GIUNTA REGIONALE
Dipartimento Infrastrutture, territorio e protezione civile
Direzione Ambiente e risorse idriche
Settore Valutazioni e autorizzazioni ambientali

Oggetto: [ID: 9257] (V00953) Procedura di Valutazione di Impatto Ambientale ai sensi dell'art. 23 del D. Lgs. n. 152/2006 impianto Eolico "*Energia Caldarola*" costituito da 12 aerogeneratori di potenza unitaria di 5,0 MW potenza complessiva pari a 60,0 MW, sistema di accumulo della capacità di 20,0 MW e relative opere di connessione alla RTN sito nei Comuni di Caldarola e Camerino (MC). Codice pratica MYTERNA n. 202102245. Proponente: Fred. Olsen Renewables Italy S.r.l.
Trasmissione osservazioni.

OGGETTO: [ID: 9257] (V00953) Procedura di Valutazione di Impatto Ambientale ai sensi dell'art.23 del D.Lgs 152/2006 relativa al Parco Eolico "Energia Caldarola" costituito da 12 aerogeneratori della potenza unitaria di 5,0 MW per una potenza complessiva dell'impianto pari a 60,0 MW integrato con un sistema di accumulo della capacità di 20,0 MW e delle relative opere di connessione alla RTN sito nei Comuni di Caldarola e Camerino (MC). Codice pratica MYTERNA n.202102245. Proponente: Fred. Olsen Renewables Italy S.r.l.

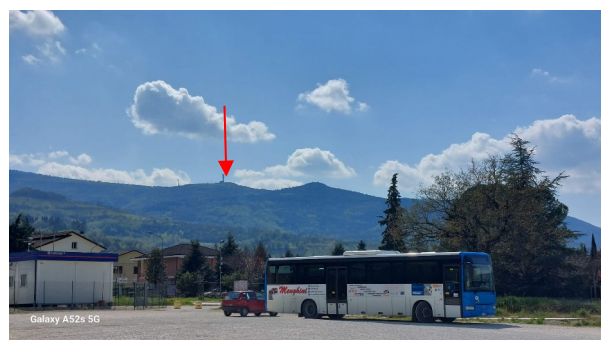
Pertanto i punti di vista fotografici dovranno essere adeguatamente individuati e significativi, sia rispetto alla vista nella direzione mare-monti che nella direzione opposta considerando importanti centri abitati come Camerino, al fine di consentire agli Enti preposti una adeguata valutazione del progetto.

A titolo esemplificativo, ma non esaustivo, alcuni punti di interesse sono appresso indicati:

Fotoinserimento proposto nei pressi del Municipio del Comune di Caldarola

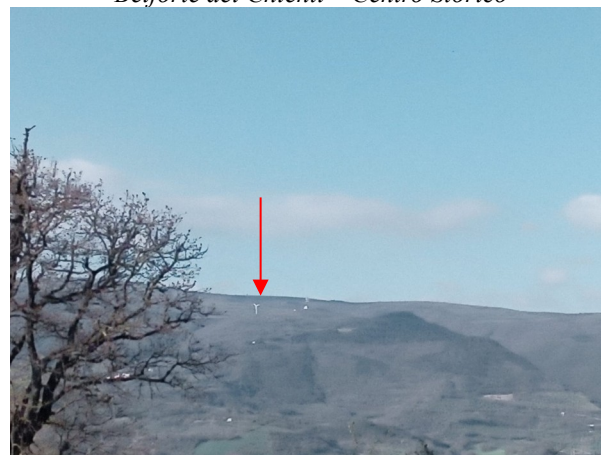
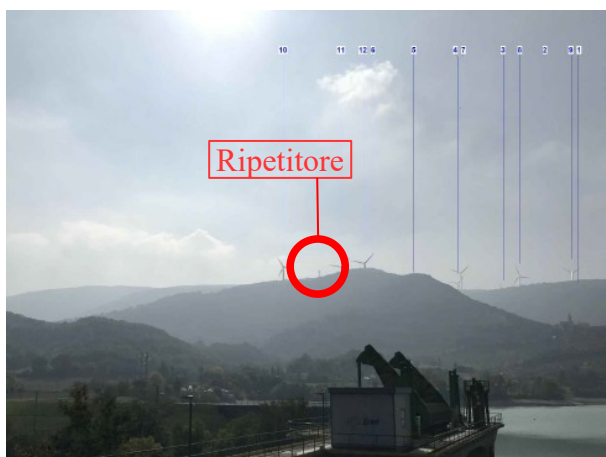
In merito alla documentazione di fotoinserimento dell'intervento **si invita la ditta proponente alla produzione di elaborati corretti e congrui**. E' infatti proposto il fotoinserimento nei pressi del Municipio del Comune di Caldarola con angolo di vista ruotato rispetto al reale punto di inserimento dell'impianto, ben riconoscibile dalla presenza del ripetitore e della pala eolica esistente.

Fotoinserimento effettivo nei pressi del Municipio del Comune di Caldarola

Fotoinserimento proposto nei pressi del Lago di Borgiano (Serrapetrona)

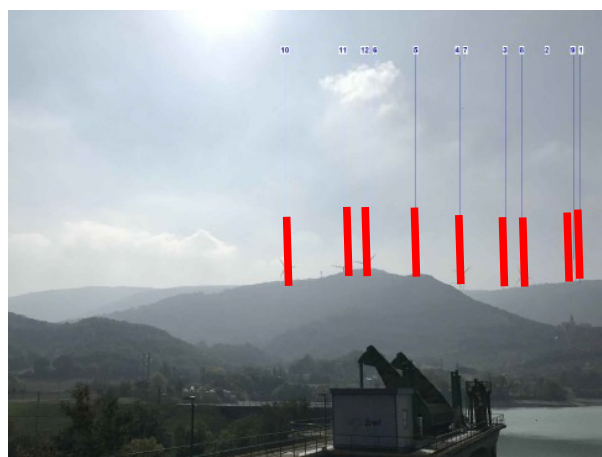
Analogo e palese fotoinserimento errato risulta quello in corrispondenza del Lago di Borgiano dove le pale vengono posizionate molto più in basso del punto effettivo. Nella medesima foto è visibile il ripetitore che risulta ubicato ad una quota leggermente più bassa rispetto al punto base degli aerogeneratori più prossimi.

Fotoinserimento "da rettificare" nei pressi del Lago di Borgiano (Serrapetrona)
